# **EL PROGRAMA "INTERCONEXIÓN ECUADOR – PERÚ 500 kV, TRAMO ECUATORIANO" (RG-L1140)**

**LPI No. BID7-TRANS-001-2024**

**BOLETÍN DE ACLARACIONES N° 4**

**25 DE OCTUBRE DE 2024**

**Referencia:** DATOS TECNICOS GARANTIZADOS & BOQ OPGW & Cable de Apantallamiento

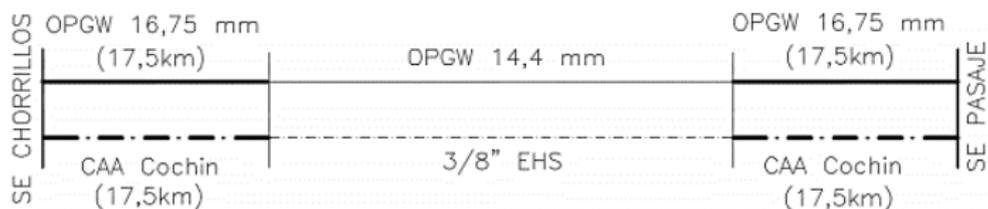
Según el BOQ, se mencionan el conductor de coachin CAA, el conductor de acero de 3/8", OPGW de 14.4 mm y OPGW de 16.75 mm con diferentes longitudes de suministro para la línea L/T CHORRILLOS - PASAJE 500 kV. Por favor, aclare en qué parte se debe utilizar el cable de apantallamiento.

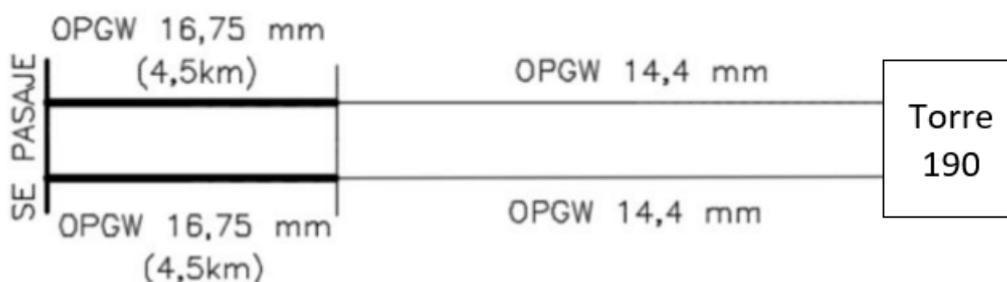
Según el BOQ, se mencionan OPGW de 14.4 mm y OPGW de 16.75 mm con diferentes longitudes de suministro para la línea PASAJE - FRONTERA 500 kV. Por favor, aclare en qué parte se debe utilizar el cable de apantallamiento.

**RESPUESTA A LA ACLARACIÓN Y/O PREGUNTA 46**

L/T Chorrillos – Pasaje:

L/T Pasaje – Frontera:
